ふそうキャンターのその他の装置（メータークラスター）のリコールについて

リコール届出番号	5596	リコール開始日	令和6年12月13日
基準不適合状態にあると認める構造、装置又は性能の状況及びその原因	トラックのメータークラスターにおいて、ソフトウェアが不適切なため、マルチインフォメーションパネルが突然消灯する、または何も表示されなくなるおそれがある。そのため、走行距離を確認できなくなる。		
改善措置の内容	全車両、メータークラスターのソフトウェアを点検し、不具合品の場合は対策品のソフトウェアに書き換える。

改善箇所説明図

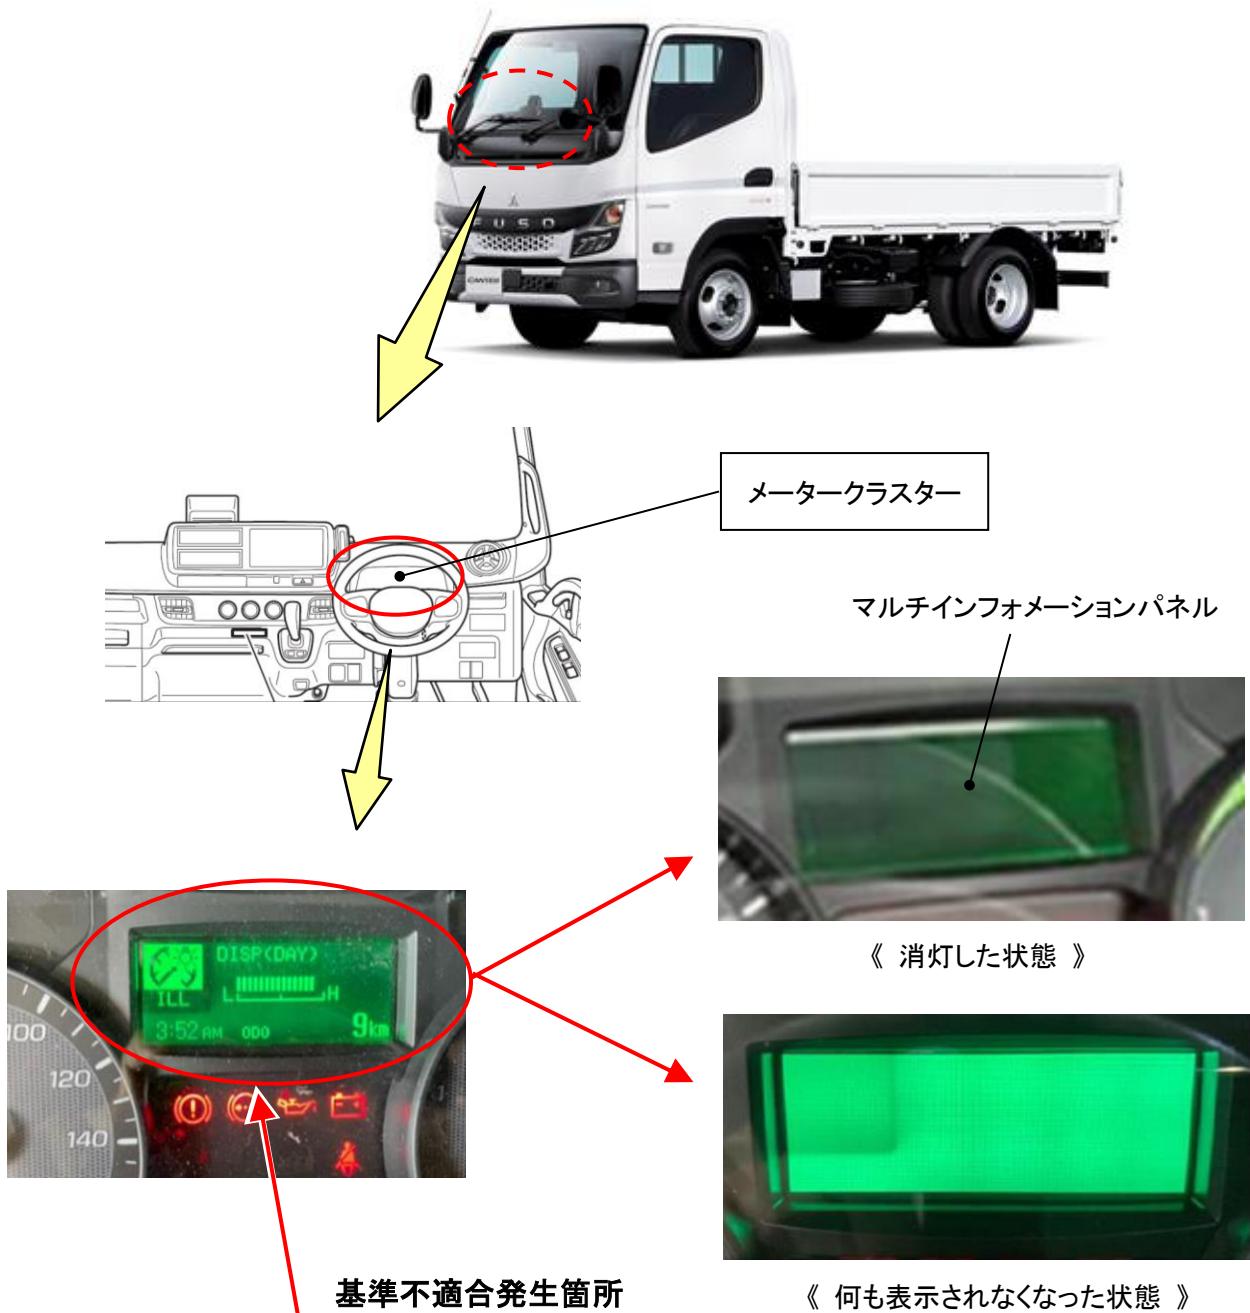
トラックのメータークラスターにおいて、ソフトウェアが不適切なため、マルチインフォメーションパネルが突然消灯する、または何も表示されなくなるおそれがある。そのため、走行距離を確認できなくなる。

注：□は、ソフトウェアが不具合品の場合に対策品と書き換える部品を示す。

全車両、メータークラスターのソフトウェアを点検し、不具合品の場合は対策品のソフトウェアに書き換える。

識別：作業完了車には、運転席下側の診断ツール接続コネクタ付近に白色ペイントを塗布する。
